Oppdragsgiver	Navn ERA Geo AS	Kontaktperson Magne Bonsaksen
Oppdrag	Nummer og navn 24430 Sunnfjord, heilevang – skredfare og ingeniørgeologiske vurderinger for deler av Fv. 609	Oppdragsleder Birgit K. Buck-Persson
Dokument	Nummer 24430-02-1 Utført av Henrik Langeland	Dato 2024-08-28 Kontrollert av Pål Lohne

# Ingeniørgeologisk oppsummering av bergmassekvalitet i påhuggsområdet

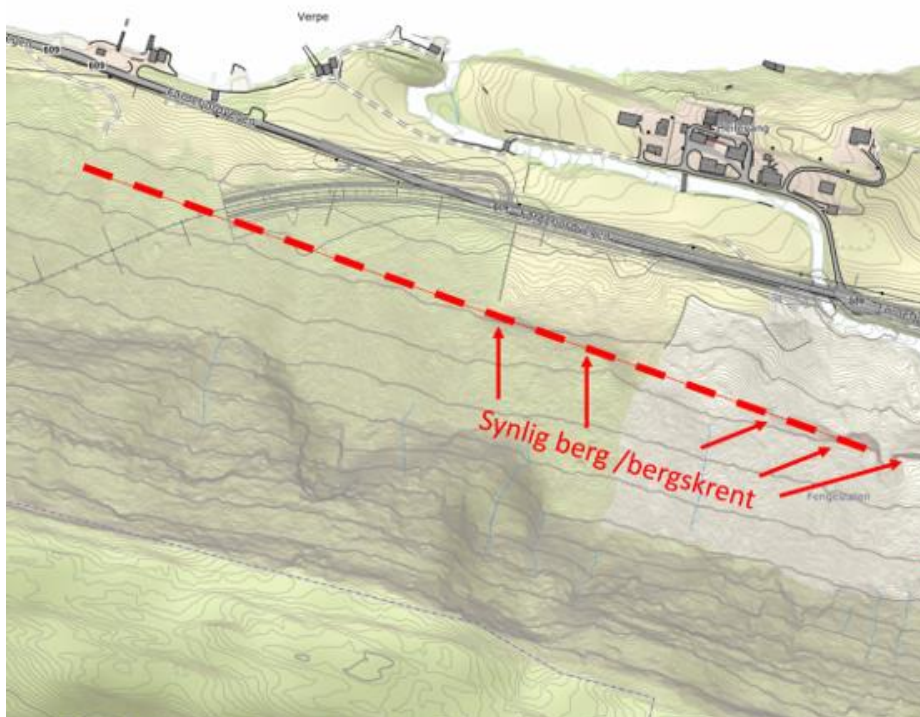
Ved Asplan Viaks observasjonspunkt 23, som er det nærmeste til det østlige påhugget og ligger rundt 400 meter øst for nytt påhugg (Asplan Viak, 2023), er Q verdien angitt til mellom 3,3-20. Dette er basert på middels oppsprekking (RQD= 40-60), tre dominerende sprekkesett pluss tilfeldige sprekker (Jn= 9-12), ru til glatt og bølgete sprekkeruhet (Jr= 2-3), uomvandlede sprekkeflater til svakt uomvandlede sprekkeflater uten leir (Ja 1-2), ingen vann

på sprekkeplan ( $J_w = 1$ ) og middels spenninger til gunstige spenningsforhold ( $SRF = 1$ ). Dette gir estimert bergmasseklasse D dårlig til B godt berg etter Q systemet for påhugg Heilevang.

Figur 2: Utsnitt fra ERA Geo rapport (ERA Geo, 2024b) med estimert retning på bergrygg (rød stippet linje) med liten løsmasseoverdekning. Planlagt påhugg er tegnet inn med grå linjer.

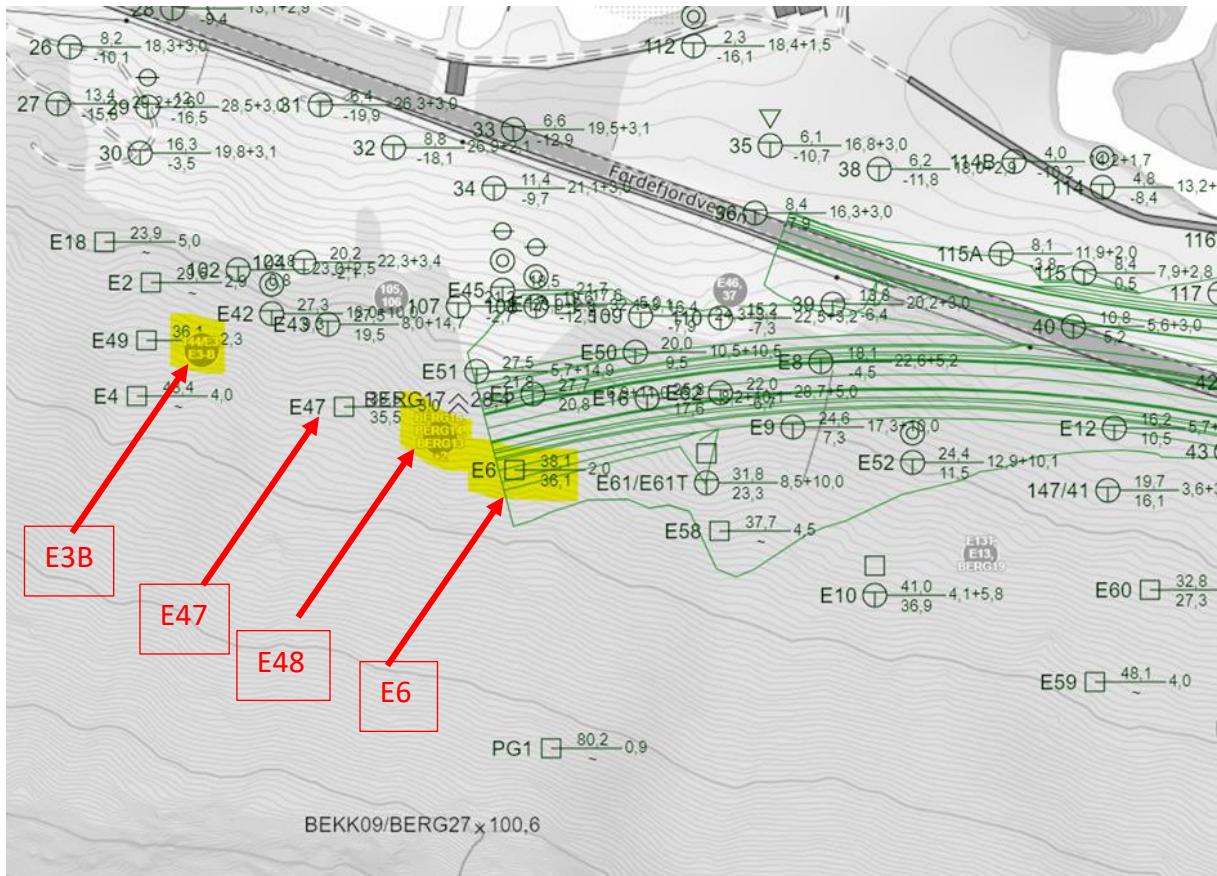
Basert på undersøkelsene (ERA Geo, 2024b) har ERA Geo avdekket en langsgående bergrygg, med liten overliggende løsmasseetykkelse, ved rundt 30-40 moh. der påhugget er planlagt plassert (Figur 2). Nord for bergryggen faller berget bratt mot nord og løsmassemengtigheten øker ned mot dagens veilinje og Førdefjorden.

Basert på nye geotekniske undersøkelser fra ERA Geo er det utarbeidet en bergmodell for påhugget Heilevang. På bakgrunn av denne har Vestland fylkeskommune plassert ny tunneltrase med østlig påhuggsvegg (Heilevang) ved profil 3020. I profil 3020 er det basert på den nåværende bergmodellen mer enn 10 meter bergoverdekning fra nordre vederlag (ut mot Førdefjorden). Ved profil 3030 er det kun 6 meter overdekning i bergmodellen fra nordre vederlag (og ut mot Førdefjorden). Dette forsterker inntrykket om at bergoverflaten faller bratt mot nord fra bergryggen identifisert av ERA Geo (rød stiplet linje i Figur 2).

Figur 3: Oversikt plassering grunnundersøkelser E3B, E6, E47 og E48. Kart oversendt pr e-post fra ERA Geo.

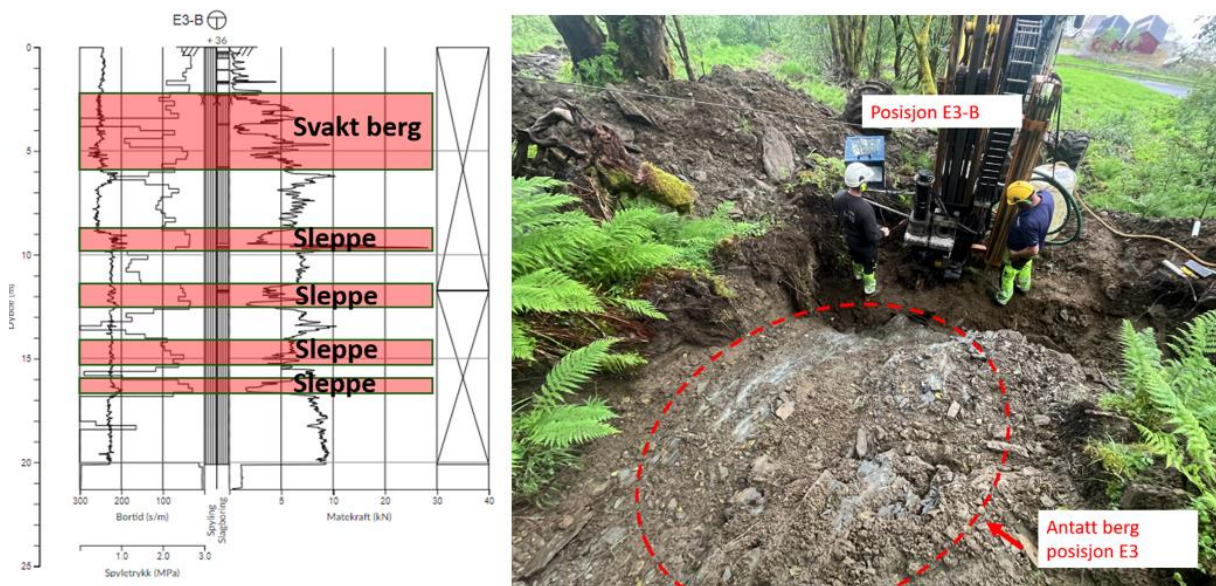
ERA Geo rapporter er imidlertid også at det er vanskelig å fastsette overgangen mellom løsmasse-berg nøyaktig, da det er faste løsmasser og dårlig bergkvalitet med lav fasthet (ERA Geo, 2024b). Det ble gjennomført prøvegraving til berg i flere undersøkelsespunkt, blant annet undersøkelsespunkt E3B, E6, E47 og E48 (Figur 3).
